## Viru-Nigula valla ÜP muudatuste kohta laekunud ettepanekud

### KOOSTÖÖTABEL

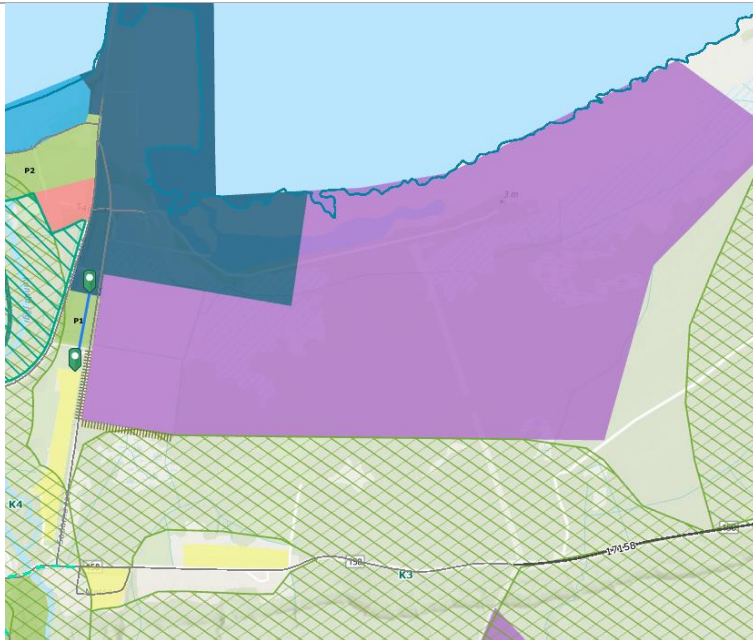
<p>Joonis 1), mille sobivust KeA oma 03.07.2025 kirjaga KOV-ile üle kinnitas. Näiteks väikekonnakotka pesapaigast arvestatakse endiselt jäigalt puhvrit 2000 m, nagu see oli ka varasematel ÜP kaartidel, kuigi KeA on kinnitanud 1500 m sobivuse ning viitanud joonisele, kuidas tuuleala arvestada. Viitate oma kirjas, et arvestate ÜP muudatustes uusimat infot, kuid tegelikkuses seda ei tee. Kajastamata on ka habekakku puudutavad täpsustused.</p> <p>3) Lisaks ÜP seletuskirjas peatükis „Tingimused tuuleenergia tootmiseks“ on öeldud, et tuuleparkide rajamine on võimalik vaid selleks potentsiaalselt sobivatel aladel, mis on leitud esitatud meetodika ja tingimuste alusel. Antud tingimused ei arvesta aga värskemaid täpsemaid uuringuid, erisusi, KeA seisukohti, mistõttu jääb arusaamatuks, miks vaatamata ÜP seletuskirja väidetele, et kasutatakse uusimat keskkonna ja uuringute infot, seda tegelikkuses ei tehta ja seatakse selge vajaduseta kinnistu kasutuse piiranguid tuuleparkide arendamiseks.</p> <p>Info valikuline kasutamine KOV poolt ei ole korrektne ega aktsepteeritav. EOÜ poolt läbi viidud põhjalik uuring on täpsustav sisendinfo ÜP jaoks, oli kulu uuringu tellijatele ja uuringu detailne info on asjata, kui seda infot ei kasutata. Uuringu info aegub edaspidi ja põhjustab uue uuringu tellimise ja kulu vajaduse.</p>
